BERITA ACARA SIDANG PROPOSAL

BERITA ACARA SIDANG UJI KELAYAKAN

BERITA ACARA SIDANG AKHIR

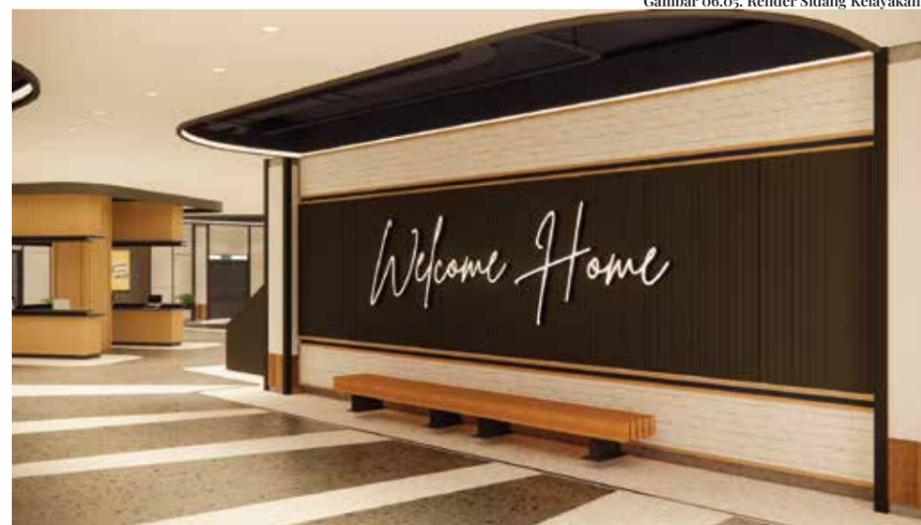
- Warna biru terlalu gelap
- Tempat duduk dihilangin dekat area *welcome home photospot*
- Lampu *warm white rendering* di betulkan karena membuat suasana ruangan menjadi gelap dan terlalu kuning
- Mengubah judul tugas akhir agar sesuai dengan proyek tugas akhir
- Kolom miring diganti bentuk lain yang lebih berarti (galeri seni p. mantofa)
- Memanfaatkan desain dari galeri seni Phillip Mantofa
- Membuat desain yang lebih dekoratif untuk desain tangga

- Warna biru terlalu gelap
- Tempat duduk dihilangin dekat area *welcome home photospot*
- Lampu *warm white rendering* di betulkan karena membuat suasana ruangan menjadi gelap dan terlalu kuning
- Mengubah judul tugas akhir agar sesuai dengan proyek tugas akhir
- Warna signage ganti atau diganti menggunakan *icon signage*
- Distorsi co-working sofa di Cafe

- Bench photo area dihilangkan
- Warna biru nya terlalu gelap
- Wayfinding / sigange bisa pake pola lantai, warna yang berbeda buat line, atau bisa diolah
